改善箇所説明図

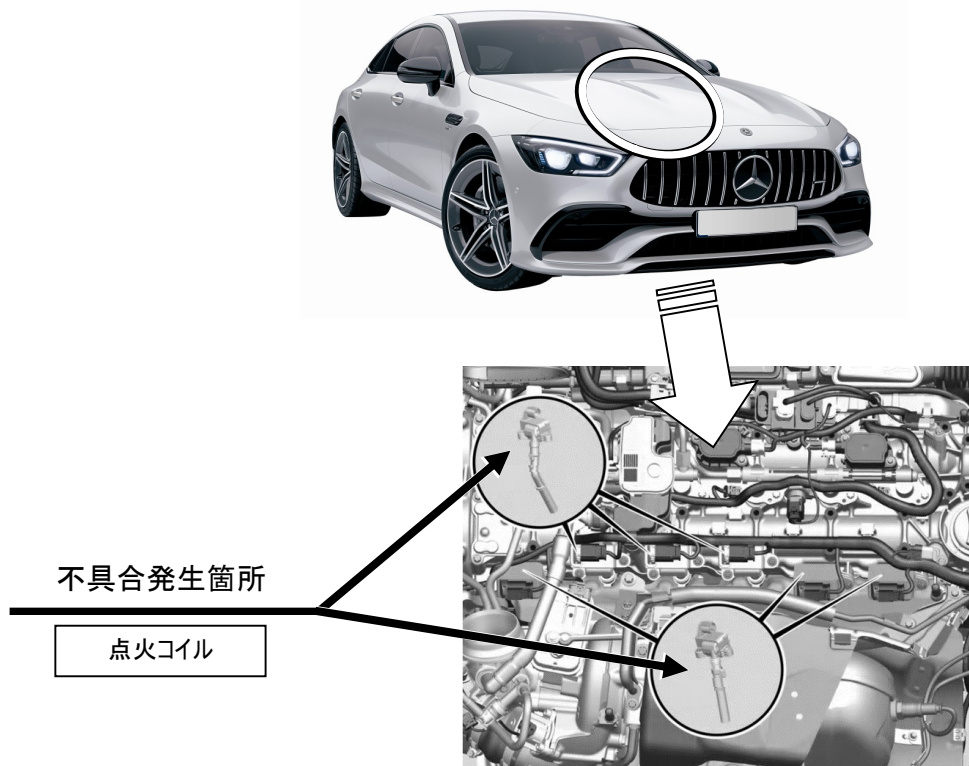
注: は対策品に交換する部位を示す

エンジンの点火コイルにおいて、制御設計が不適切なため、設定された電圧範囲外の電圧がかかった場合にプログラムのデータが損傷することがある。そのため、点火電圧を生成することができず、影響を受けたシリンダが失火して、エンジン警告灯(MIL)が点灯するおそれがある。

全車両、点火コイルを対策品に交換する。

識別 : 車台番号の付近に黄色ペイントを塗布する
